Plan de mise en Accessibilité de la Voirie et des aménagements des Espaces publics

Cinq Mars la Pile (2016)

Rapport définitif

Affaire : 13-013 : CC Touraine Nord Ouest

- 2** Contraste tactile sur la chaussée (Doit être présent)
Rue/ Avenue Rue de la Loire > Passage(s) piétons Face N°11

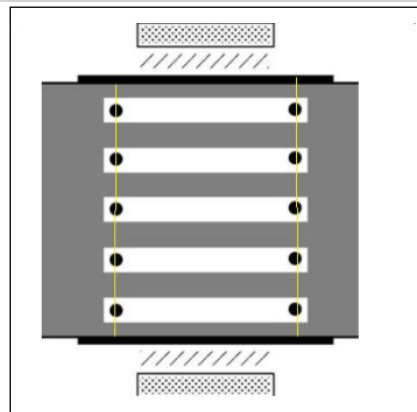
Valeur relevée : Absent
Lots techniques : VRD
Priorité : 1
Dérogation : Non

Ajouter deux bandes de guidage de part et d'autre du marquage sur la chaussée.

- 3** Eveil de vigilance des piétons (Doit être présent)
Rue/ Avenue Rue de la Loire > Passage(s) piétons Face N°11

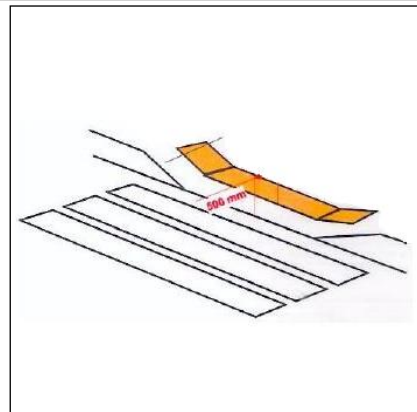
Valeur relevée : Absent
Lots techniques : Marquage / peinture
Priorité : 1
Dérogation : Non

Ajouter une bande d'éveil à la vigilance (BEV) à chaque extrémité du passage piétons.

- 4** Abaisés de trottoir "bateaux" (Voirie) (Doit être présent)
Rue/ Avenue Rue de la Loire > Passage(s) piétons Face N°11

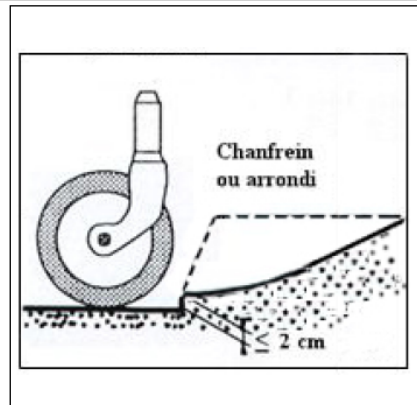
Valeur relevée : Absent
Quantité : 2 unités

Créer un bateau pour accéder au trottoir.

Contraste tactile sur la chaussée (Doit être présent)
Rue/ Avenue Rue de la Loire > Passage(s) piétons

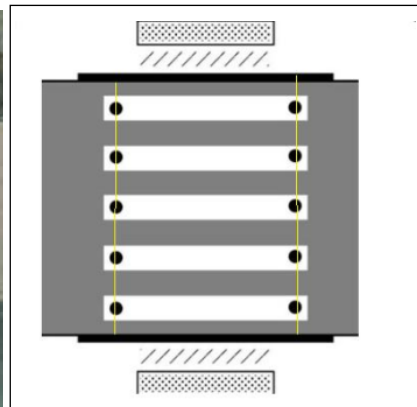
Ajouter deux bandes de guidage de part et d'autre du marquage sur la chaussée.Valeur relevée : Absent
Lots techniques : VRD
Priorité : 1
Dérogation : Non

Eveil de vigilance des piétons (Doit être présent)
Rue/ Avenue Rue de la Loire > Passage(s) piétons

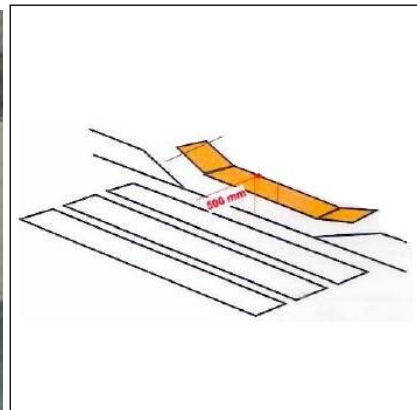
Ajouter une bande d'éveil à la vigilance (BEV) à chaque extrémité du passage piétons.Valeur relevée : Absent
Lots techniques : Marquage / peinture
Priorité : 1
Dérogation : Non

Marquage du passage piétons (Doit être présent)
Rue/ Avenue Rue de la Loire > Passage(s) piétons

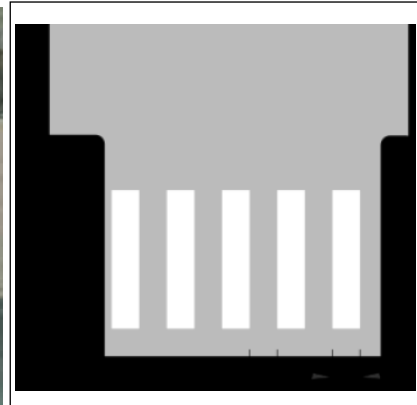
Refaire le marquage du passage piétons.Valeur relevée : Absent
Lots techniques : Marquage / peinture
Priorité : 1
Dérogation : Non

Abaissés de trottoir "bateaux" (Voirie) (Doit être présent)
Rue/ Avenue Rue de la Loire > Passage(s) piétons

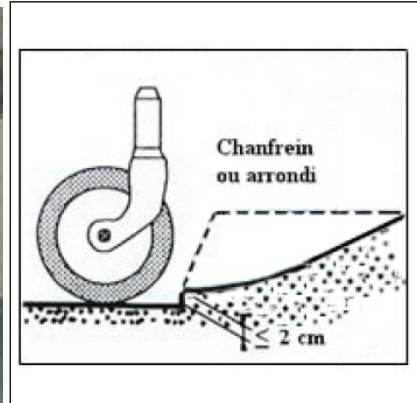
Créer un bateau pour accéder au trottoir.Valeur relevée : Absent
Quantité : 2 unitésLots techniques : VRD
Priorité : 1
Dérogation : Non

Largeur cheminement (1,40 m) (Au minimum 140 cm)
Rue/ Avenue Rue de la Loire > Cheminement extérieur

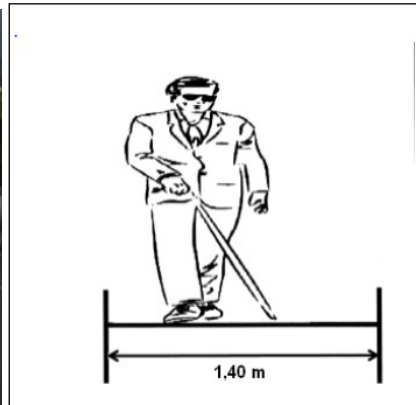
Créer une zone partagée par la mise en place d'une signalétique adaptée.Valeur relevée : 137 cm
Lots techniques : Signalétique
Priorité : 1
Dérogation : Non

13 Signalisation horizontale place adaptée (Doit être présent)
Rue/ Avenue Place de l'Eglise > Stationnement réservé

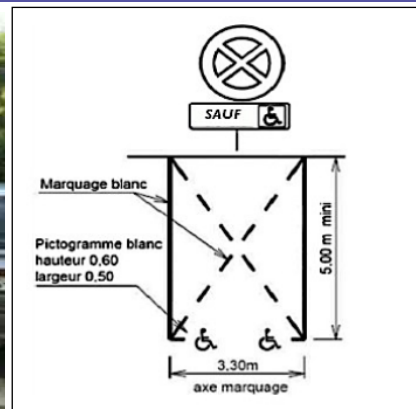
Valeur relevée : Absent
Lots techniques : Signalétique
Priorité : 1
Dérogation : Non

Réaliser un marquage au sol du
(des) parking(s) adapté(s).

14 Signalisation verticale place adaptée (Doit être présent)
Rue/ Avenue Place de l'Eglise > Stationnement réservé

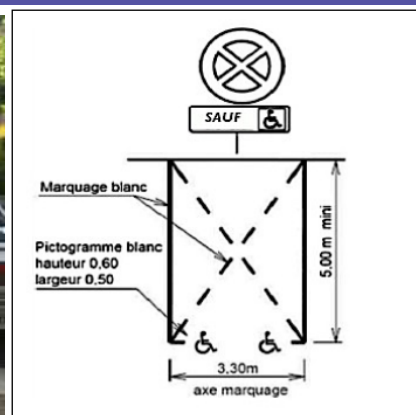
Valeur relevée : Absent
Lots techniques : Signalétique
Priorité : 1
Dérogation : Non

Remplacer le panneau de
signalisation.

15 Appel de vigilance en partie haute (Doit être présent)
Rue/ Avenue Place de l'Eglise > Escalier(s) extérieur > Volée(s) d'escalier

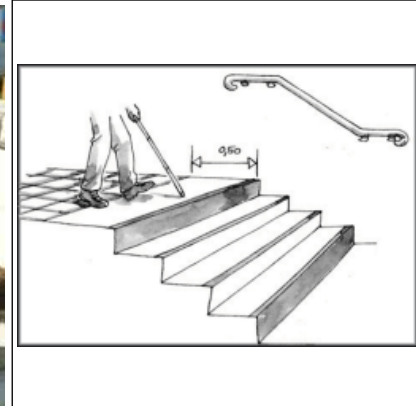
Valeur relevée : Absent
Lots techniques : Marquage / peinture
Priorité : 2
Dérogation : Non

Ajouter un dispositif d'éveil à la
vigilance en partie haute.

- 20** Contraste de la borne par rapport à son environnement (Doit être présent)
Rue/ Avenue Place de l'Eglise > Escalier(s) extérieur > Borne(s)

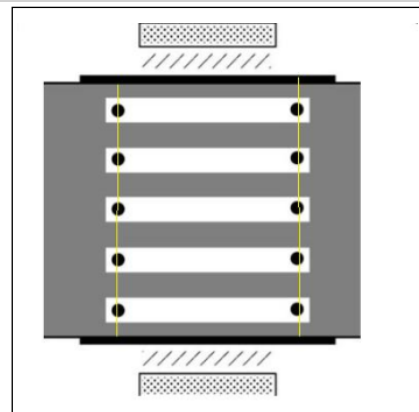
Valeur relevée : Absent
Quantité : 25 unités

Contraster le sommet des potelets.

21 Contraste tactile sur la chaussée (Doit être présent)
Rue/ Avenue de Tours > Passage(s) piétons Etranglement Eglise

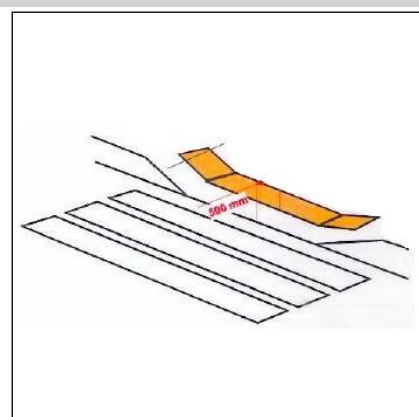
Valeur relevée : Absent
Lots techniques : VRD
Priorité : 1
Dérogation : Non

Ajouter deux bandes de guidage de part et d'autre du marquage sur la chaussée.

46 Contraste tactile sur la chaussée (Doit être présent)
Rue/ Avenue de Tours > Passage(s) piétons face n°48

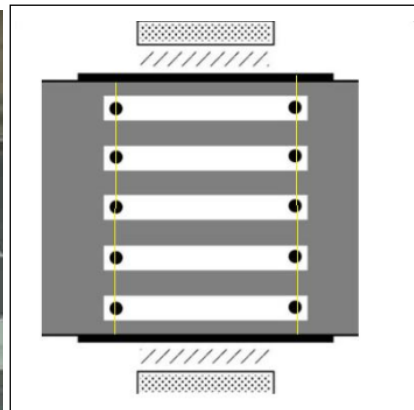
Valeur relevée : Absent
Lots techniques : VRD
Priorité : 1
Dérogation : Non

**Ajouter deux bandes de guidage de
part et d'autre du marquage sur la
chaussée.**

47 Eveil de vigilance des piétons (Doit être présent)
Rue/ Avenue de Tours > Passage(s) piétons face n°48

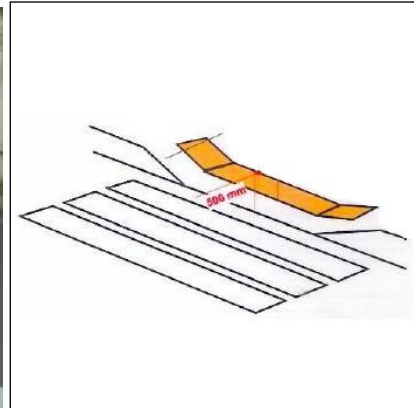
Valeur relevée : Absent
Lots techniques : Marquage / peinture
Priorité : 1
Dérogation : Non

**Ajouter une bande d'éveil à la
vigilance (BEV) à chaque extrémité
du passage piétons.**

50 Contraste tactile sur la chaussée (Doit être présent)
Rue/ Avenue de Tours > Passage(s) piétons face n°54

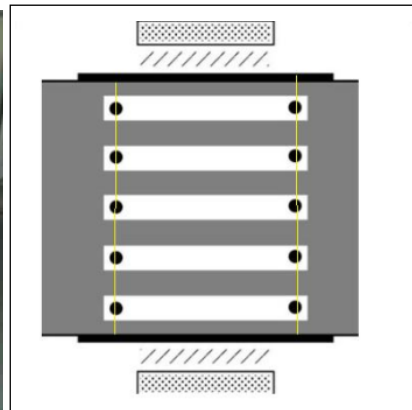
Valeur relevée : Absent
Lots techniques : VRD
Priorité : 1
Dérogation : Non

**Ajouter deux bandes de guidage de
part et d'autre du marquage sur la
chaussée.**

53 Largeur cheminement (Au minimum 120 cm)
Rue/ Avenue de Tours > Cheminement extérieur

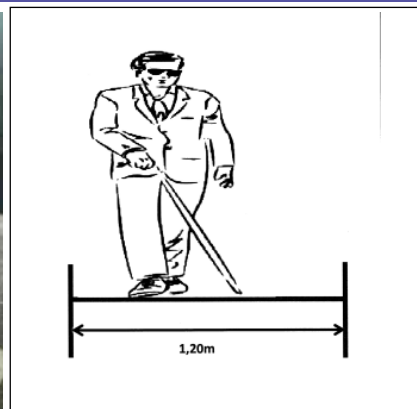
Valeur relevée : 1 cm
Lots techniques : VRD
Priorité : 1
Dérogation : Non

Elargir le cheminement à 1,20 m.

54 Contraste tactile sur la chaussée (Doit être présent)
Rue/ Avenue de Tours > Passage(s) piétons face n°58

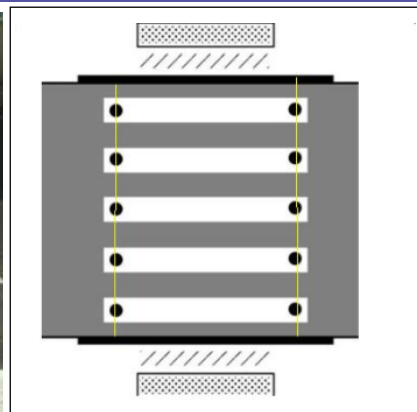
Valeur relevée : Absent
Lots techniques : VRD
Priorité : 1
Dérogation : Non

Ajouter deux bandes de guidage de part et d'autre du marquage sur la chaussée.

55 Eveil de vigilance des piétons (Doit être présent)
Rue/ Avenue de Tours > Passage(s) piétons face n°58

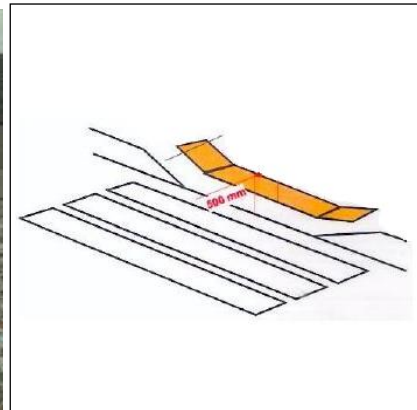
Valeur relevée : Absent
Lots techniques : Marquage / peinture
Priorité : 1
Dérogation : Non

Ajouter une bande d'éveil à la vigilance (BEV) à chaque extrémité du passage piétons.

56 Abaisés de trottoir "bateaux" (Voirie) (Doit être présent)
Rue/ Avenue de Tours > Passage(s) piétons face n°58

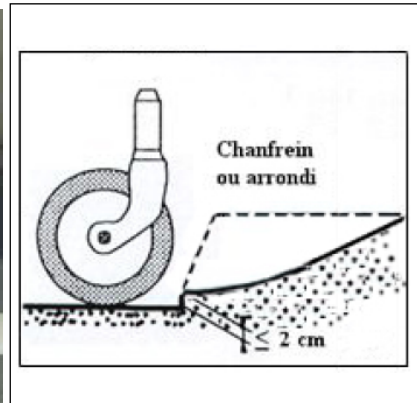
Valeur relevée : Absent
Quantité : 2 unités
Lots techniques : VRD
Priorité : 1
Dérogation : Non

Créer un bateau pour accéder au trottoir.

57 Contraste tactile sur la chaussée (Doit être présent)
Rue/ Avenue de Tours > Passage(s) piétons pont

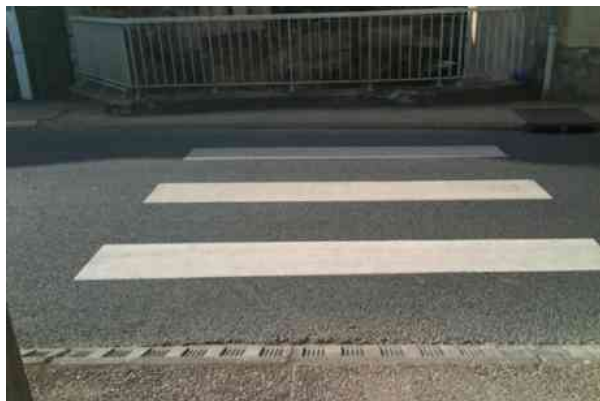
Valeur relevée : Absent
Lots techniques : VRD
Priorité : 1
Dérogation : Non

A déplacer au niveau du N°68.

58 Contraste tactile sur la chaussée (Doit être présent)
Rue/ Avenue de Tours > Passage(s) piétons

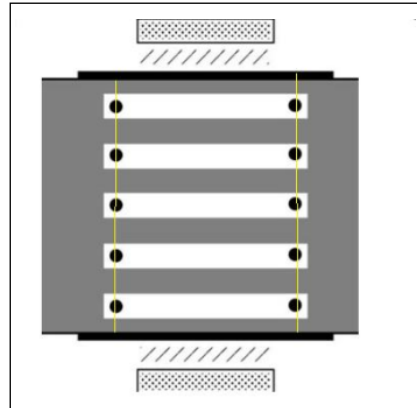
Valeur relevée : Absent
Lots techniques : VRD
Priorité : 1
Dérogation : Non

Ajouter deux bandes de guidage de part et d'autre du marquage sur la chaussée.
